4801, avenue Lacombe

Étude d'une demande de PPCMOI pour autoriser 24 logements dans un secteur H.2 (2 logements), pour l'immeuble situé au 4801, avenue Lacombe

Dossier relatif à la requête no. 3001682947

Avis préliminaire – 13 Février 2019

Implantation proposée

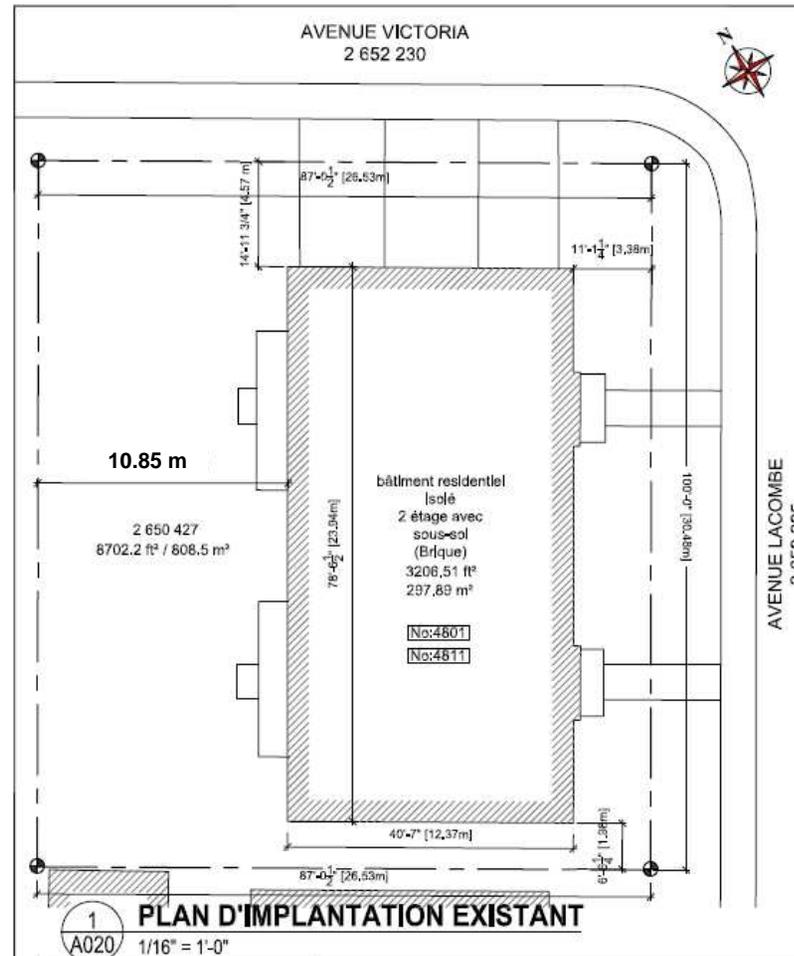
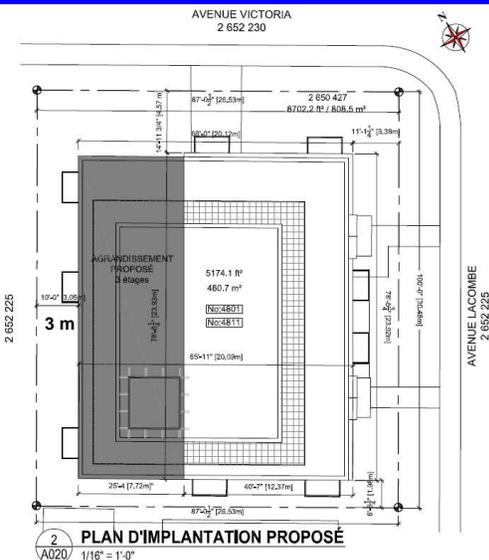
- Revoir l'implantation du bâtiment et de l'agrandissement afin de préserver les surfaces végétales et de s'assurer de la survie des arbres présents sur le terrain. Afin de rencontrer cet objectif, le bâtiment et son agrandissement devrait avoir un taux d'implantation qui varie de 50% à 55%;

Plan – Sous-sol

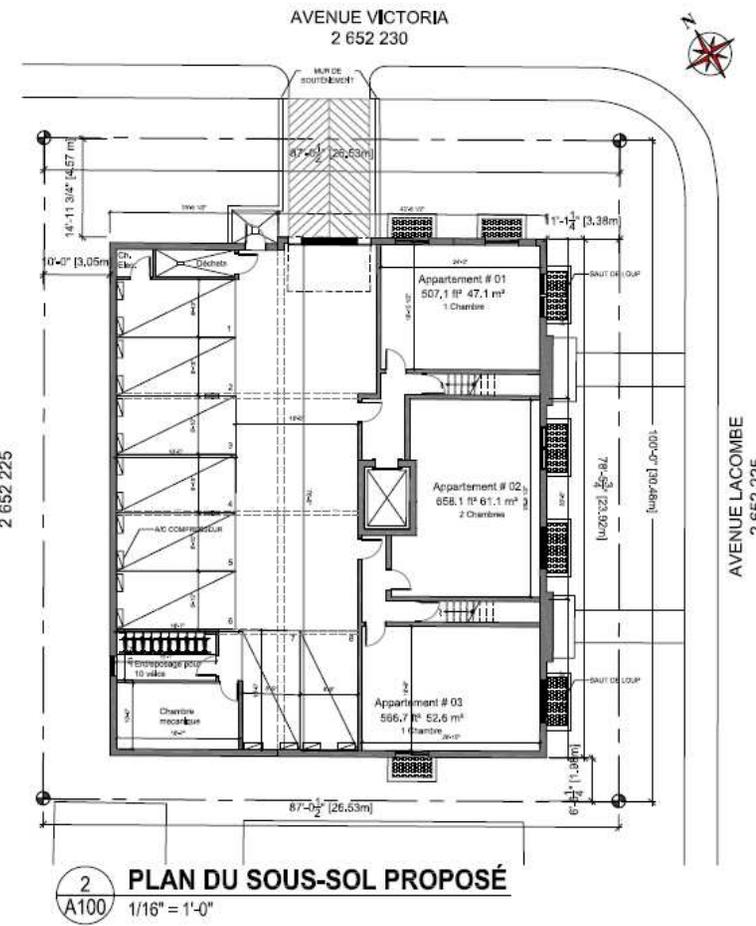
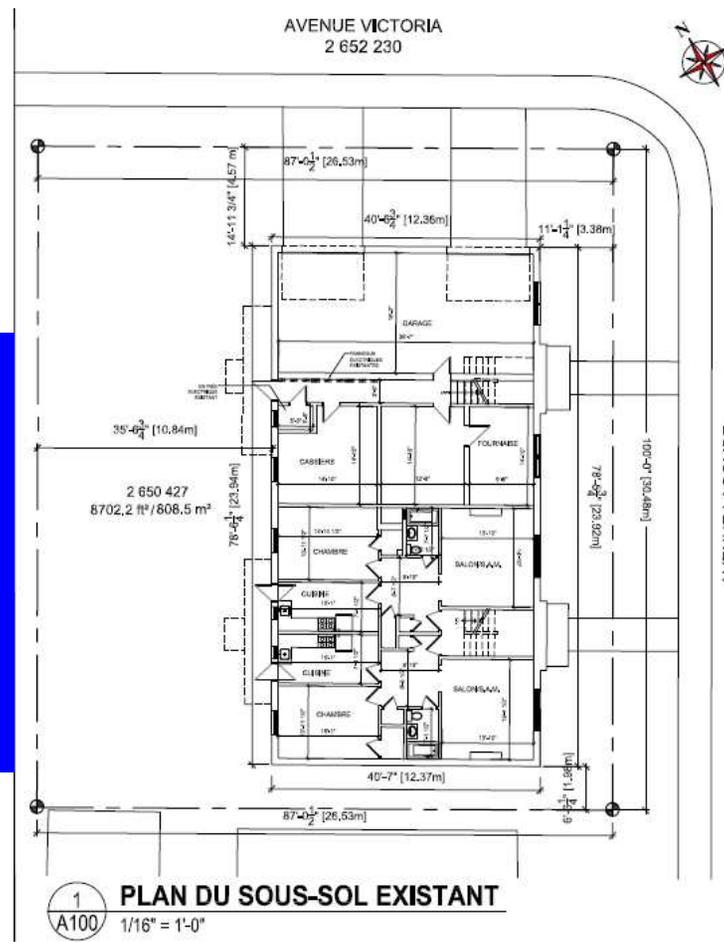
- 3 logements
- 1 log. X 47.1 m²
- 1 log. X 52.6 m²
- 1 log. X 61.1 m²
- 8 unités de stationnement
- Stationnement pour vélo (10) – **Doit fournir 24 unités de stationnement pour vélo (article 614)**
- Chambre mécanique

Proposition – Élévations Lacombe

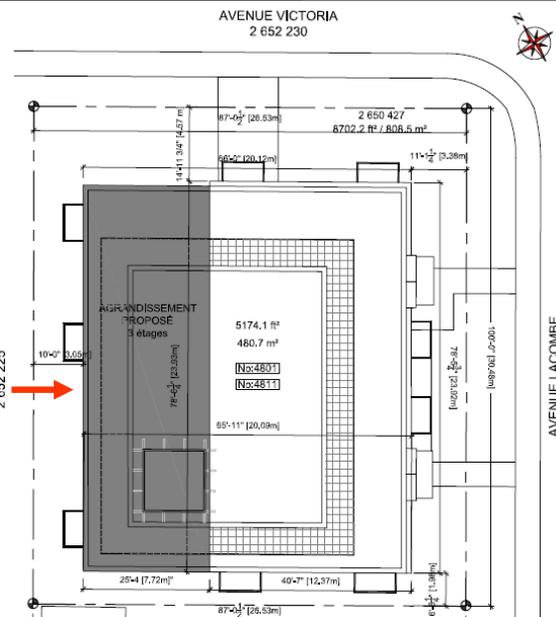
Une mezzanine peut dépasser la hauteur de 2 m (article 22 - PIIA)

$12.5\text{m} + 2\text{m} = 14.5\text{m}$

$11.68\text{m} + 2.64\text{m} = 14.32\text{m}$
